改善箇所説明図

改善の内容

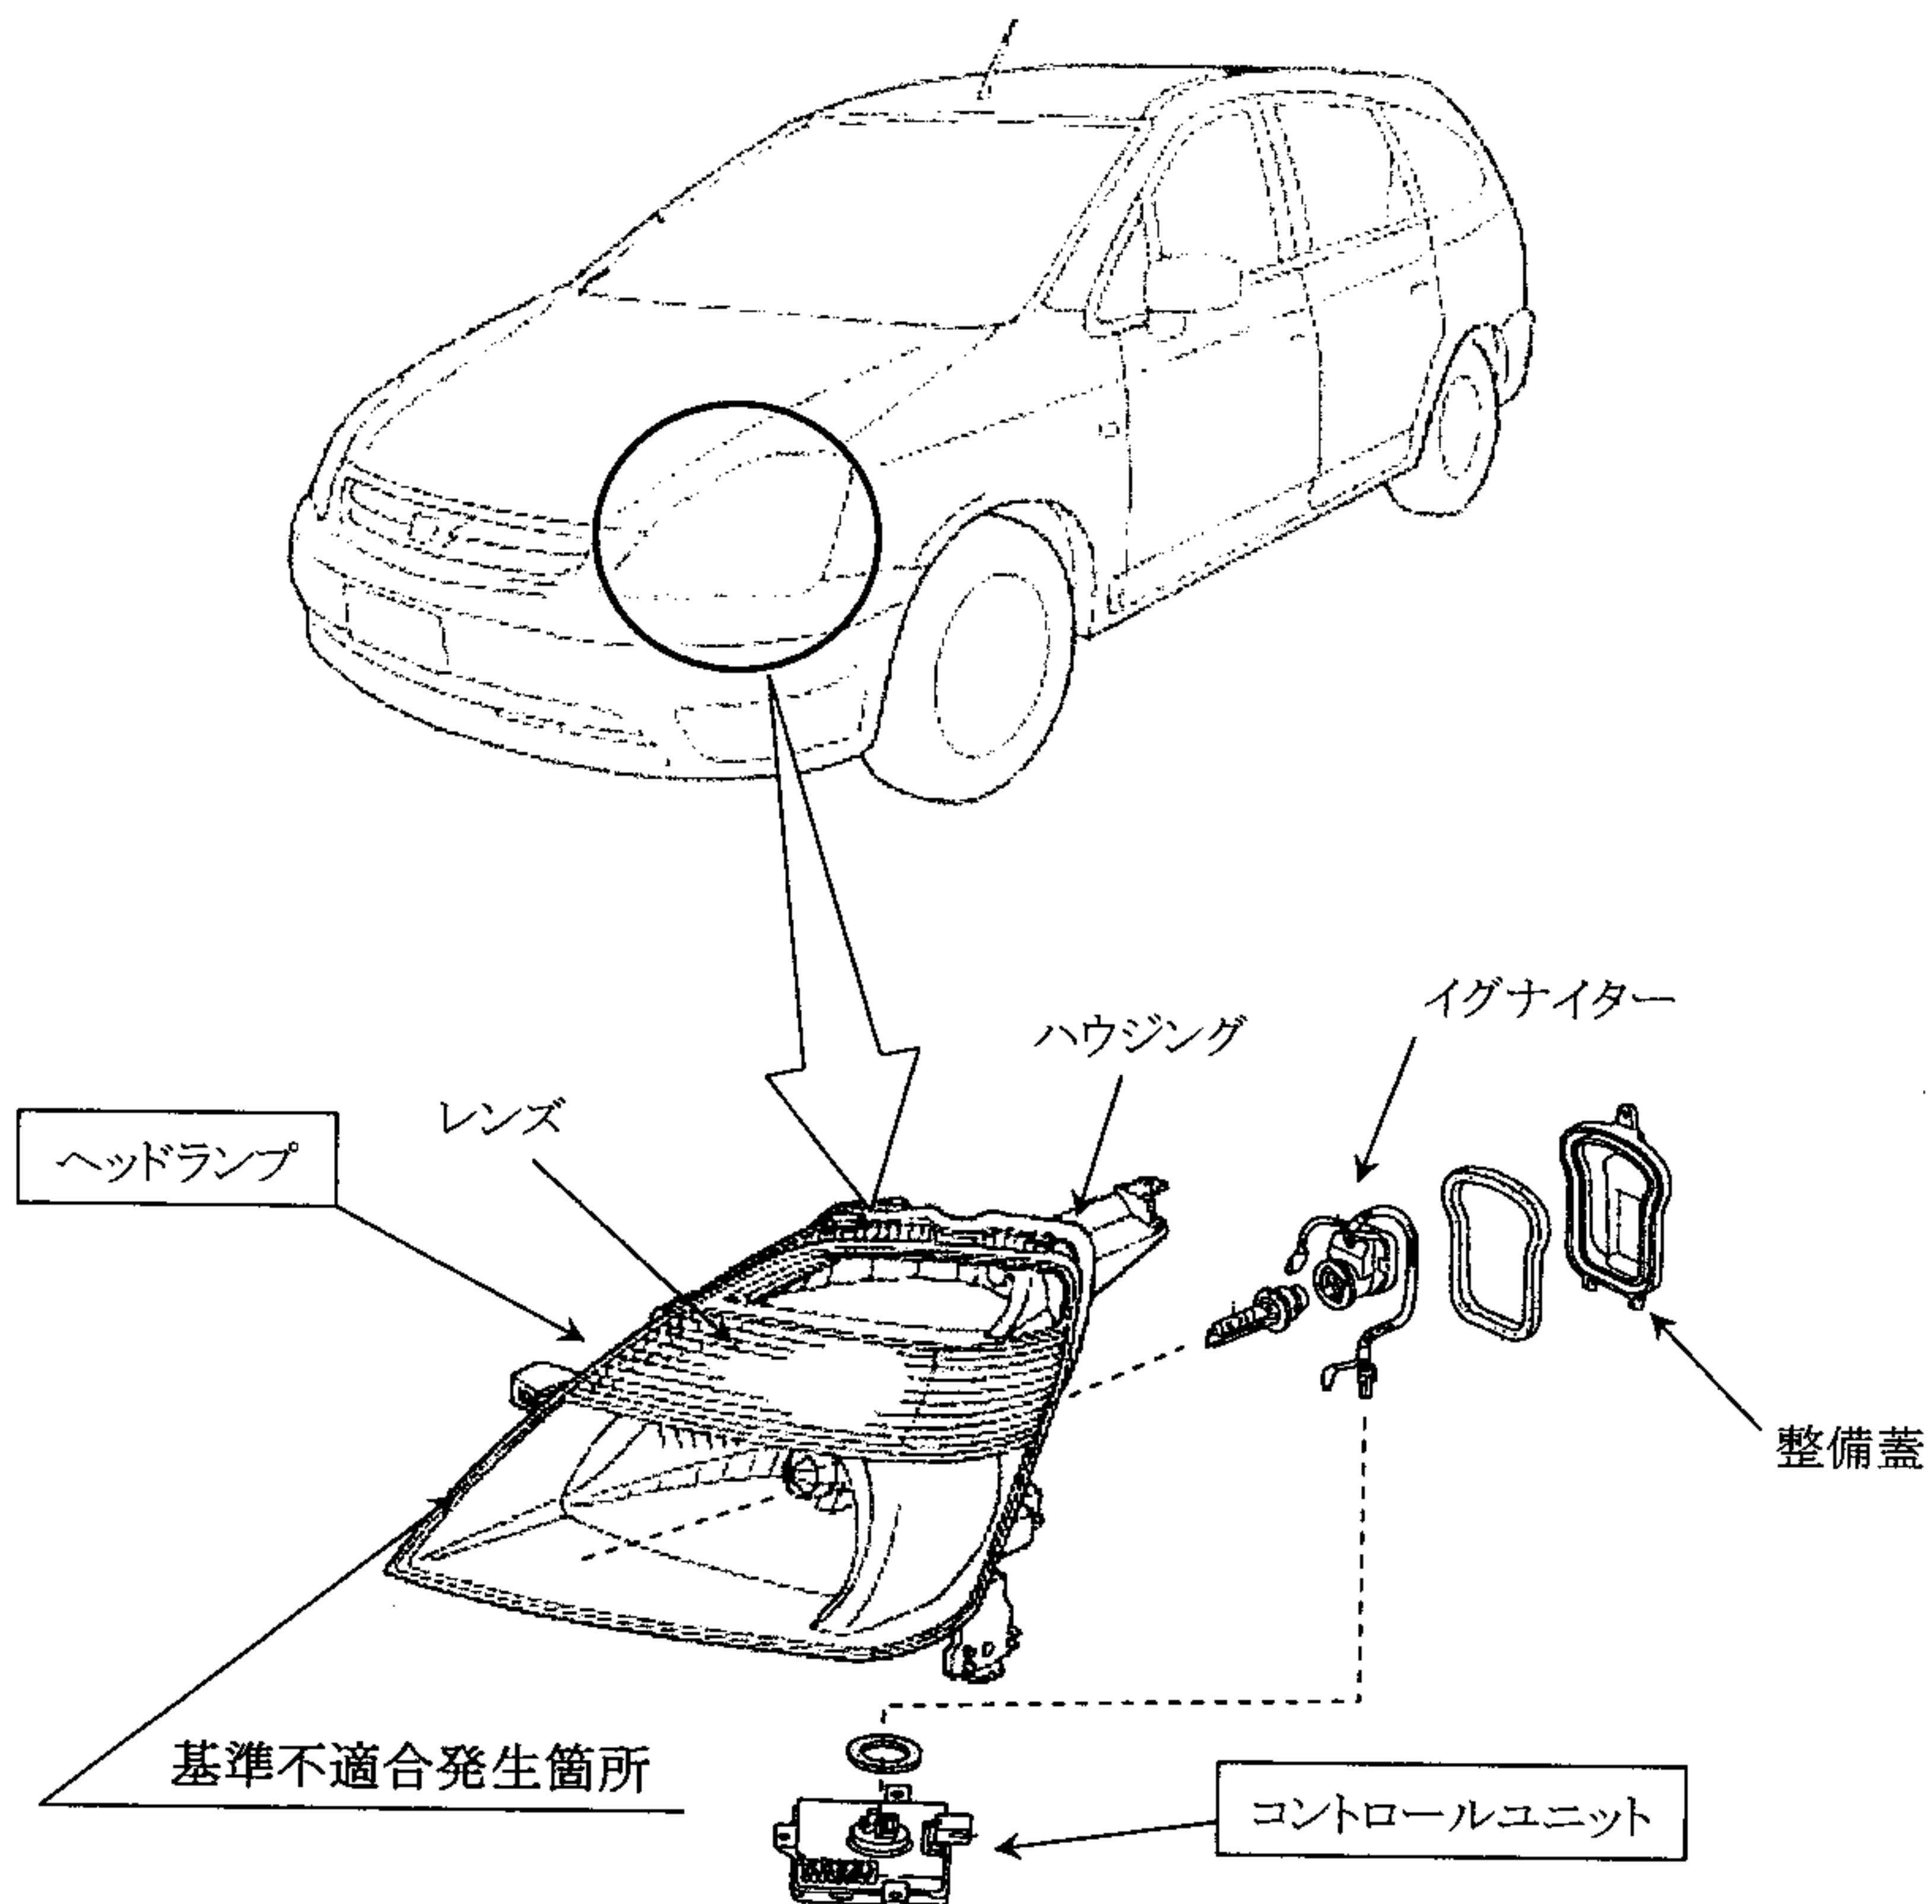
高輝度放電灯式前照灯のレンズとハウジングをシールするメルト材が不適切なため、メルト材が走行時の繰り返し振動を吸収できず、シール部が部分的に剥がれて雨天走行時等にヘッドランプ内に水が浸入するものがある。そのため、浸入した水がヘッドランプ内下部に取り付けられているコントロールユニットに入ると電圧制御回路が短絡して、前照灯が点灯しなくなるおそれがある。

全車両、当該ヘッドランプのシール状態を点検し、シール性に不具合があるものは対策品のヘッドランプ及び新品のコントロールユニットに交換する。
また、不具合がないものは対策品のヘッドランプに交換する。

識別: 後席右側ドア、ローアヒンジ締め付けボルト下側の頭部に黄色ペイントを塗布する。
